INFORME TÉCNICO DE INTERVENTORÍA No. 15

TOTALL INC SAS BIC
CONTRATO DE INTERVENTORÍA No SCJ -1858-2024

"INTERVENTORÍA TÉCNICA, JURIDICA, FINANCIERA ADMINISTRATIVA Y AMBIENTAL PARA EL REFORZAMIENTO Y CONSTRUCCIÓN DE LA UNIDAD DE REACCIÓN INMEDIATA DE LA LOCALIDAD DE SUBA."

PERIODO DE EJECUCIÓN:
01 DE FEBRERO DE 2026 A 28 DE FEBRERO DE 2026

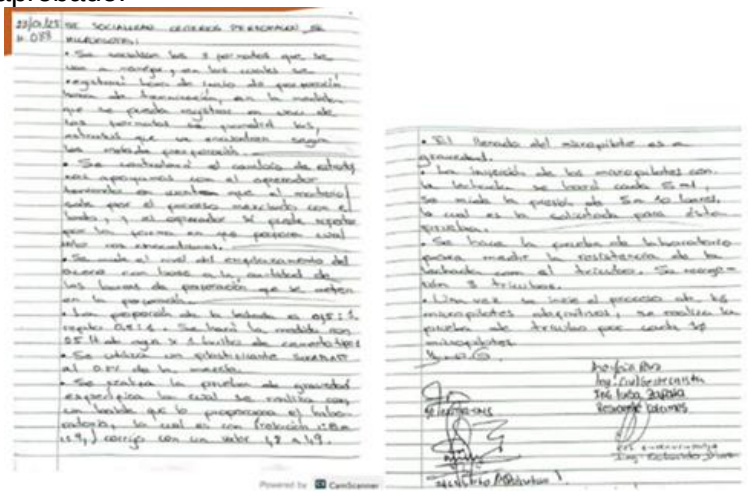
• El micropilote de prueba fue construido esencialmente con el fin de ejecutar una prueba de carga vertical, sin el cumplimiento de refuerzo transversal.
• El Reglamento sismo resistente en la sección C.15.11.5, establece que DEBEN utilizarse cuantías mínimas longitudinales y transversales, las cuales evidentemente NO SE CUMPLEN en el pilote de prueba.

Teniendo en cuenta lo anterior, y de acuerdo con la interferencia presentada entre el micropilote P31 y uno de los micropilotes de prueba, se indica que para cumplir con el Reglamento sismo resistente NSR-10, se requiere la construcción del micropilote P31, con el desplazamiento planteado, y, que CUMPLA con los requerimientos establecidos en el Reglamento NSR-10. Por la cercanía con el micropilote de prueba, es posible que se presente disminución de la eficiencia del micropilote P31, por lo que DEBE integrarse el micropilote de prueba.

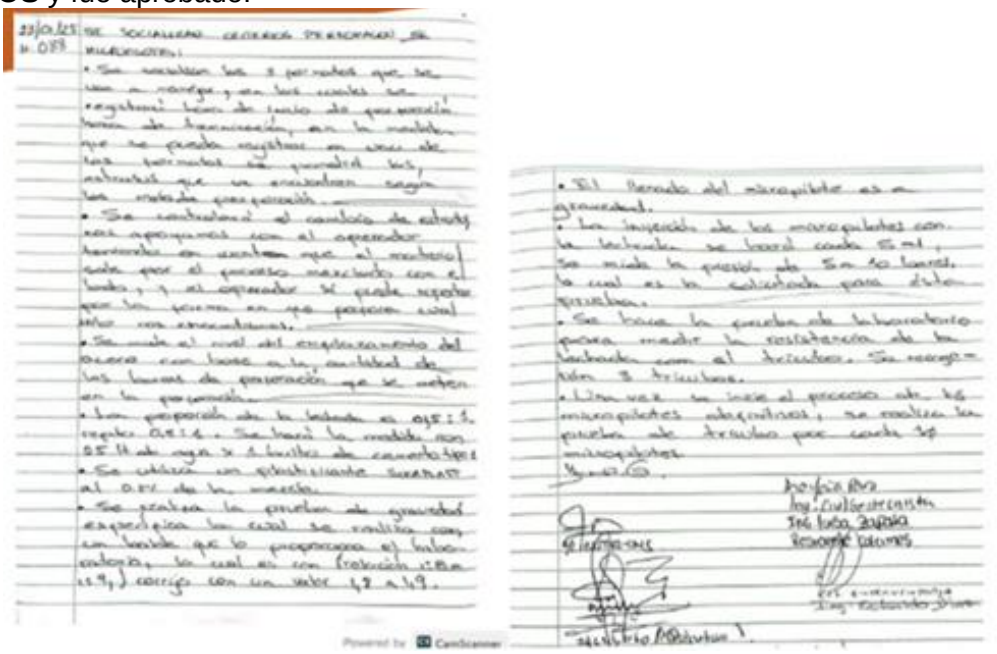
Teniendo en cuenta lo anterior, y de acuerdo con la interferencia presentada entre el micropilote P31 y uno de los micropilotes de prueba, se indica que para cumplir con el Reglamento sismo resistente NSR-10, se requiere la construcción del micropilote P31, con el desplazamiento planteado, y, que CUMPLA con los requerimientos establecidos en el Reglamento NSR-10. Por la cercanía con el micropilote de prueba, es posible que se presente disminución de la eficiencia del micropilote P31,

por lo que DEBE integrarse el micropilote de prueba.
b. PROCESO CONSTRUCTIVO MICROPILOTES: PRE-EXCAVADOS/CONSTRUIDOS IN SITU:
SOLICITUD:
1. Justificación técnica formal de la decisión de no implementar la recomendación del estudio geotécnico respecto al uso de lodos bentónicos o polímeros.
RESPUESTA:
a. De acuerdo con estudio de suelos, el uso de uso de lodos bentónicos o polímeros es una recomendación constructiva, que se decidió no tomar en cuenta en razón a que en el desarrollo de la construcción de los micropilotes de prueba se observó que no era necesario.

Imagen 5

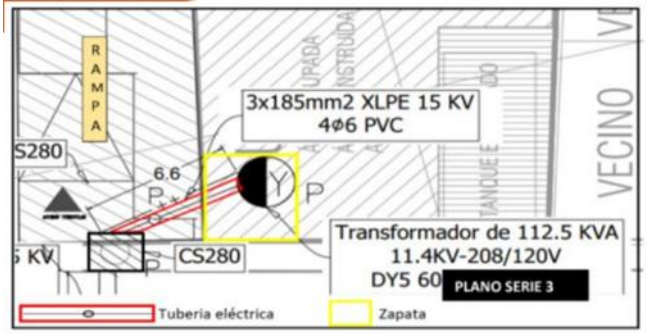
presentadas con los estudios y diseños proyecto URI Suba, dentro de las que se encontraba el item: 2.2 PASO DE TUBERÍA ELÉCTRICA POR LAS ZAPATAS LOCALIZADAS ENTRE EL EJE 1(A-B): "La tubería del proyecto SERIE 3, debe atravesar verticalmente la zapata 1A y son 4 tubos de 6" y 2 tubos de 2", para un total de 6 tubos, que se cruzan con la zapata
1A. Ver esquema serie 3(Imagen 5), ver detalle de planta (Imagen 6), ver detalle corte (Imagen 7)."

SOLICITUD: se requiere que se presente nuevo detalle constructivo para modificar recorrido de las tuberías para que no se crucen con la zapata 1 A en mención.
El 29 de abril de 2025 se realizó visita al proyecto URI Norte por la entidad SDSCJ, en donde se dejó la siguiente observación:

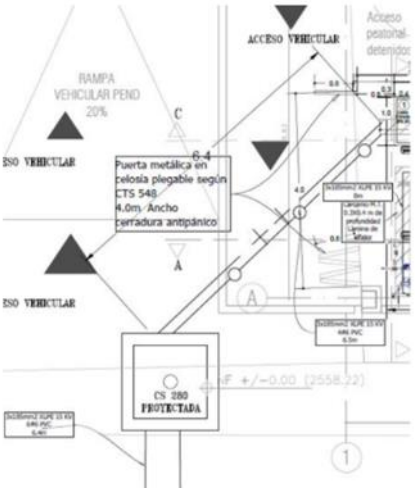
e. Adicionalmente se presentan las siguientes observaciones:

• Ángulo de salida de la última caja es técnicamente inviable de 450 para tubería de 6", la salida o entrada de la tubería debe ser perpendicular a la cara de la caja.

Trayectoria tubos de 6" – Caja Eléctrica – Árbol sobre andén

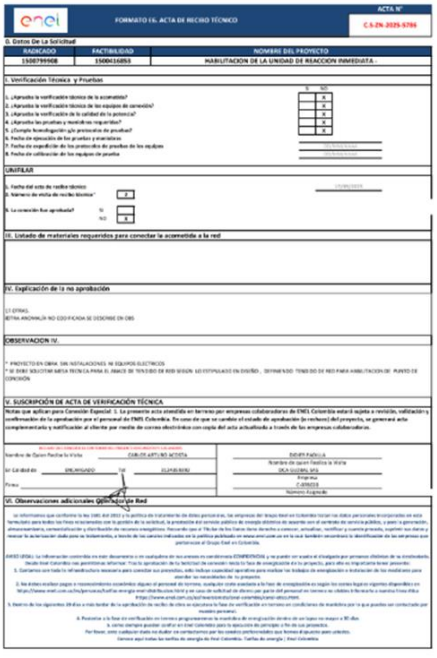
• La canalización de los tubos de 6” pasan por debajo de las raíces de un árbol que está ubicado a menos de 1 metro de la cámara CS275, que es previa al cruce de vía hacia la cámara CS280.
